ЗАМКИ ЦЕНТРОБЕЖНЫЕ ДЛЯ ЦЕНТРОБЕЖНЫХ ИЗЛОЖНИЦ

ГОСТ 19313—73

Изменение № 1 ГОСТ 19313—73 Замки центробежные для центробежных изложниц. Конструкция и размеры

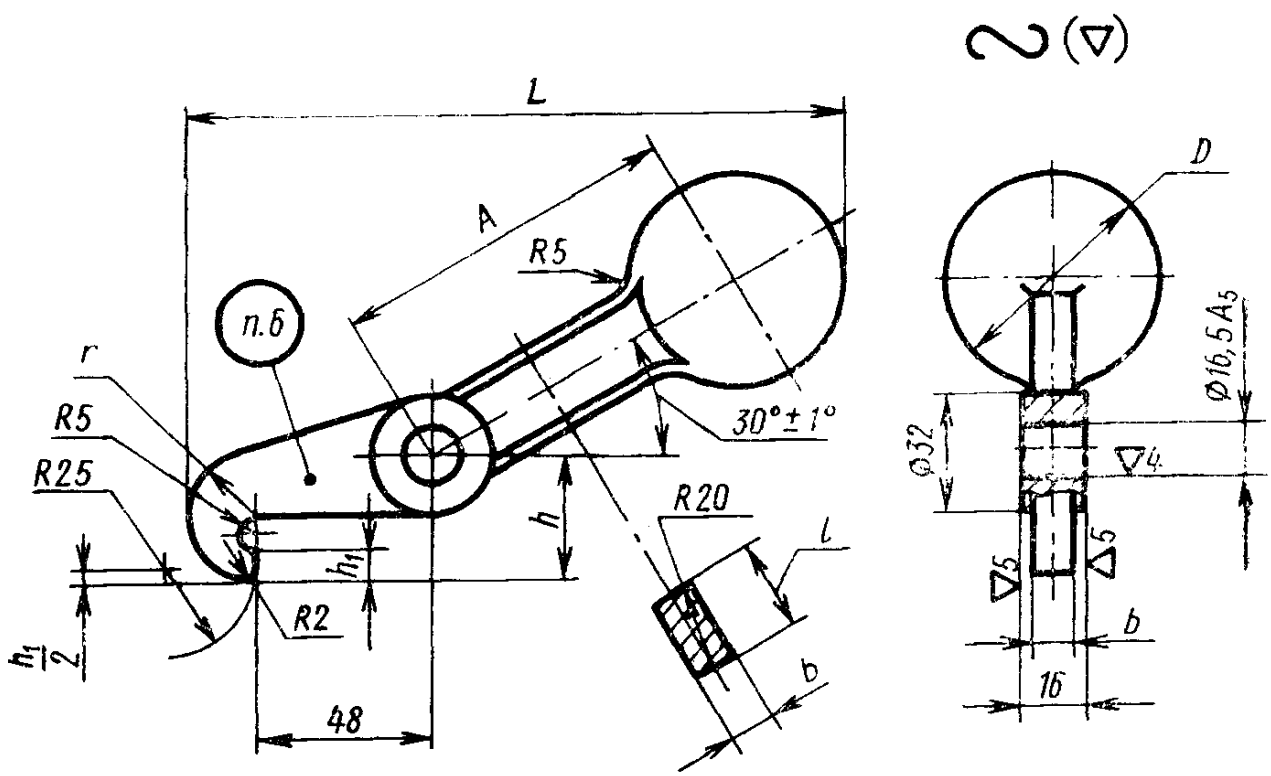
Пункт 2. Заменить обозначения полей допусков и шероховатости: A_5 на H12;
